**Emne:** SV: SV: Detaljregulering Langeland - møte for gjennomgang av plansaken

Oversender dokumentene som gjelder reguleringsplan for område B5 på Langeland i Meland som må er sendt inn til kommunen.

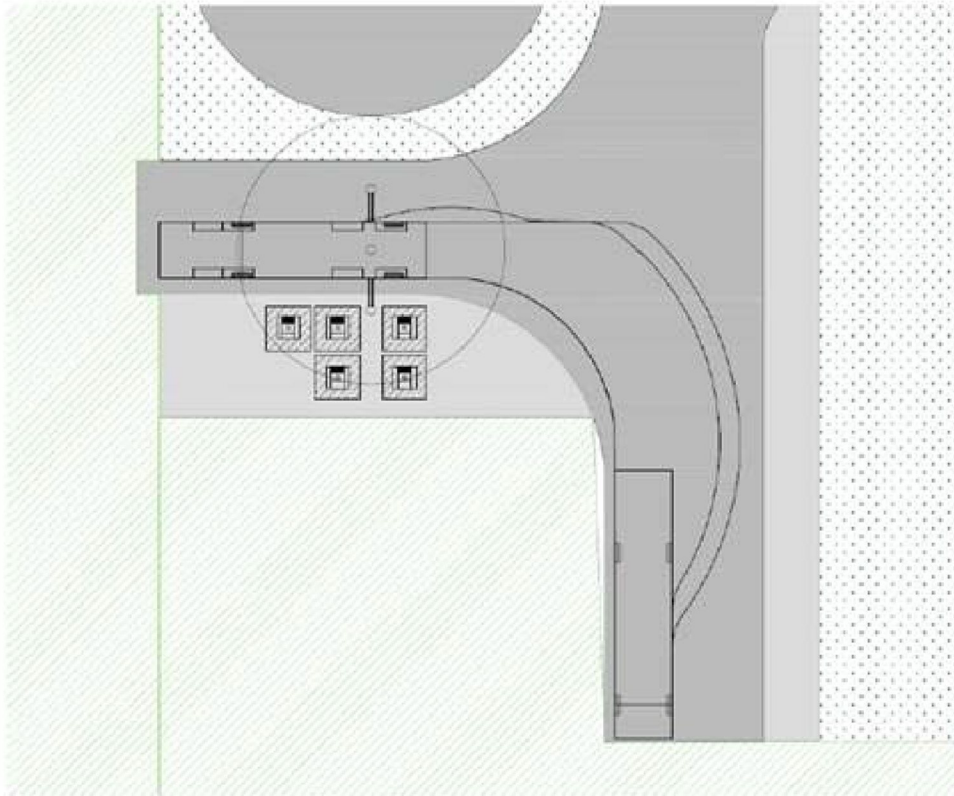
Ut i frå teikningane kan me sjå at det er 82 bueiningar totalt i feltet, då medrekna eventuelle utleigeeiningar. Me har antatt i det vidare at tal bueiningar vert 82. Det er frå NGIR si side ok med 2 stasjonar med totalt 9 nedgravne behaldarar. 4 på den eine og 5 på den andre. Me vil tilrå at arealet som er avsett lengst aust i feltet vert stasjonen med 5 behaldarar, og at ein vel stasjonen lengst vest til å vera den andre stasjonen. Då får ein alle fraksjonar på begge stasjonar, minus glas og metall som berre er på stasjonen lengst aust.

Det er også viktig at renovasjonsbilen får nytta støttelabbane sine. Sjå illustrasjon under som viser korleis ein kan setja opp stasjonen med til dømes 5 behaldarar.
